ÚJ AJTÓZÁR-KÁBELKÖTEG A FELÜLTÖLTŐS MOSÓGÉPEKHEZ

PROBLÉMA LEÍRÁSA:

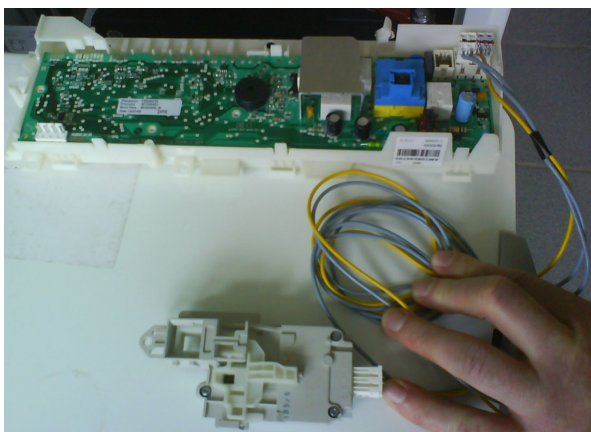
Kiegészítő kábelköteg alkalmazása az ajtózárral és a fő áramköri lap között annak érdekében, hogy ne kelljen a teljes kábelköteget cserélni a szerelőnek, és a szervizmérnök számára is kielégítő megoldás legyen

A teljes kábelköteg helyett csak az elektronikus egységgel ellátott kiegészítő kábelköteget kell cserélni. Az alábbi táblázatban megadjuk, melyik kábelköteget melyik ajtózártípushoz kell használni.

Ajtózárral modell	Kábelköteg cikkszám	Kijelző
IDOLO	146 92 65 01 9	Kijelzővel és anélkül
PTC	146 92 94 01 9	Kijelzővel
	146 92 64 01 2	Kijelző nélkül
